## Solicitud de aclaraciones

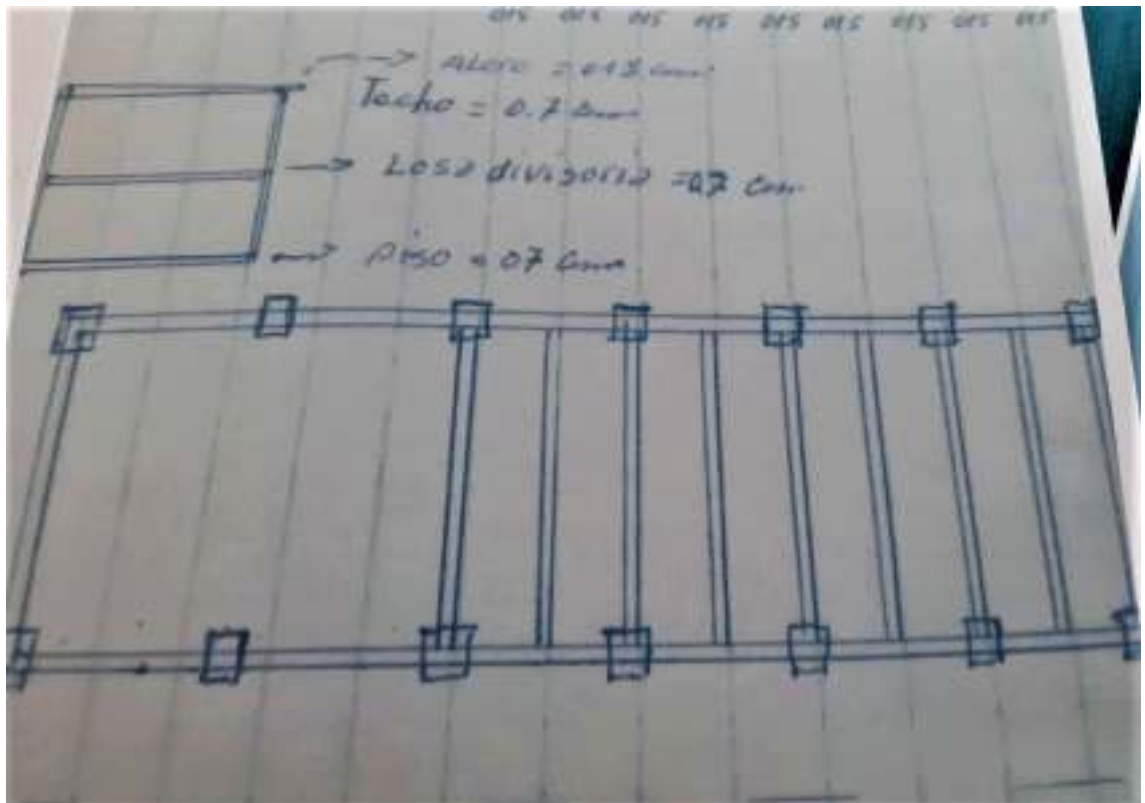
- I. Los dados de fundación de .40\*.40 ¿qué altura tienen y a que profundidad se fundaran?
- II. La viga de fundación ¿se apoya en los dados indicados? De ser así ¿cómo se resuelve el anclaje entre estos dos elementos?

- 1.- datos de fundación de 40 x 40 – Profundidad 60 cm.
- 2.- Vinculación dado y platea. Platea apoyada sobre nivel de dados. Viga de manea y encima de los dados con hierro 15 x 15. Hierro continua como pilar de cabeza de nicho uno por medio como indica la foto:
